ENTENTE OISE-AISNE
Syndicat mixte EPTB

Bureau du 17 novembre 2020

Délibération n°20-47 avis de l'EPTB sur le dossier d'enquête
pour l'autorisation environnementale du canal Seine nord Europe secteur 1

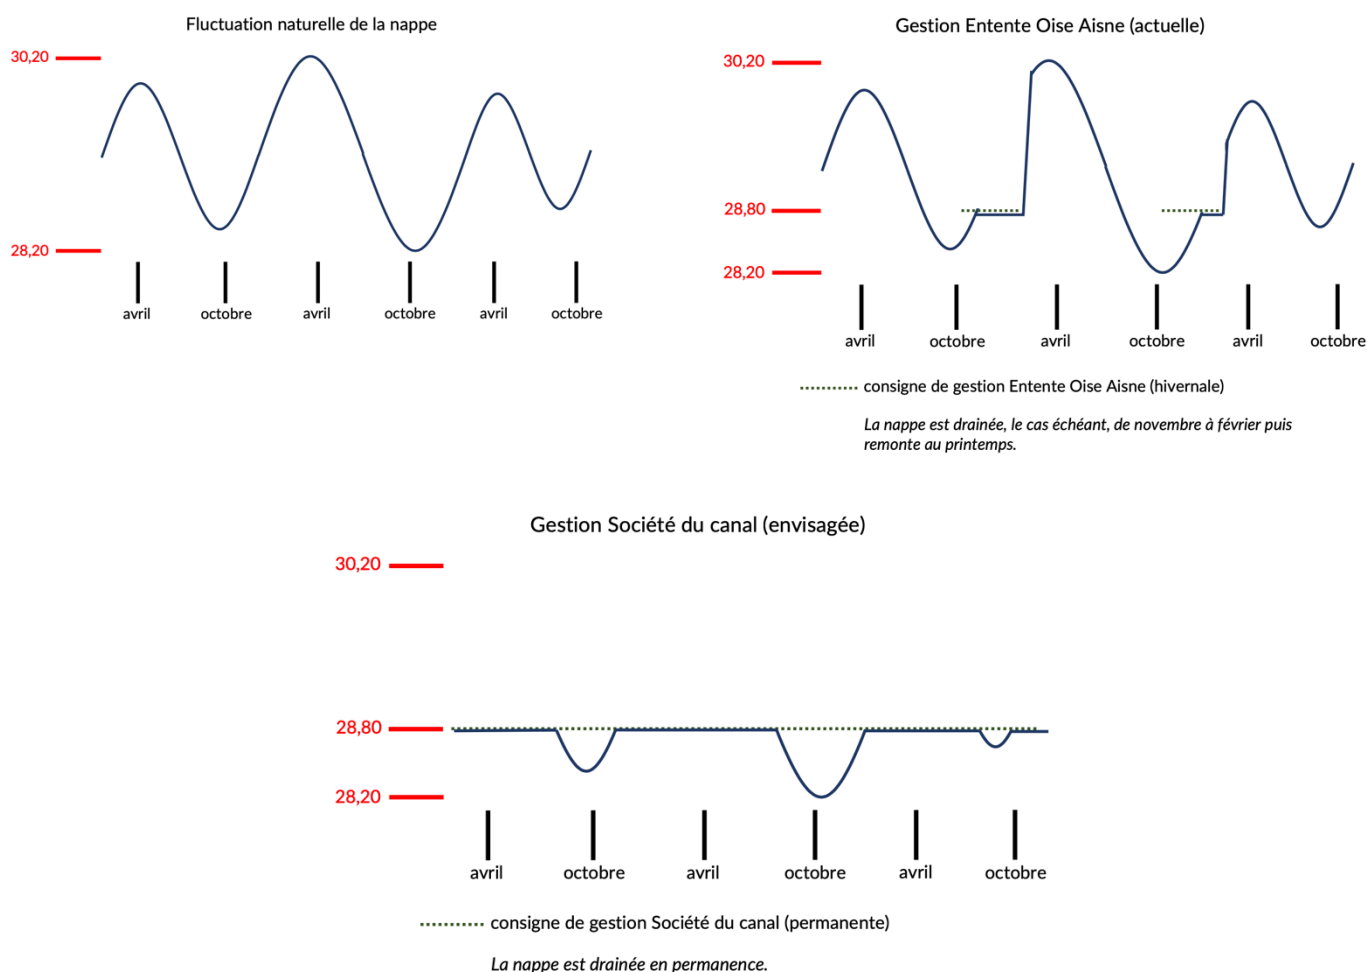
4. L'étang K47 se situe dans un des casiers de l'aménagement de Longueil-Sainte-Marie, dit de Pontpoint Pont-Sainte-Maxence. C'est le casier qui présente le plus gros volume d'écrêtement des crues. Cet étang a été connecté par l'Entente aux étangs contigus par des buses qui permettent, par la gestion de deux vannes connectées à l'Oise, de piloter les niveaux des étangs en hiver. Ainsi, l'Entente gère les vannes de ce casier en début d'hiver pour descendre, le cas échéant, tous les plans d'eau du casier à la cote 28,80. En cas de forte crue annoncée sur les têtes de bassins de l'Oise et de l'Aisne, un rabattement complémentaire est effectué à la cote 28,30, pour disposer d'un volume d'écrêtement augmenté.

Réciproquement, au printemps, l'Entente laisse remonter les niveaux de la nappe naturellement, celle-ci pouvant alors dépasser largement la cote de 28,80 au bénéfice des milieux alentours et des usages des plans d'eau, notamment l'activité de ski nautique sur l'un d'entre eux.

Le suivi du piézomètre en bordure d'étang K47 montre que le niveau a atteint 30,17 m NGF en avril 2019. Le suivi sur 8 ans (ce qui est peu) montre que les fluctuations de nappe, malgré la gestion de l'Entente, couvrent la plage 28,20 — 30,17 soit environ 2m. Sur 7 relevés, 6 affichent un niveau supérieur à la cote 28,80.

Ainsi, la gestion envisagée par la SCSNE, qui tend à contrôler le niveau dans la plage réduite de 28,30 — 28,80 soit 0,50m d'amplitude par gestion des vannes de l'Entente, a des impacts sur l'ensemble du casier qui n'ont pas encore été évalués.
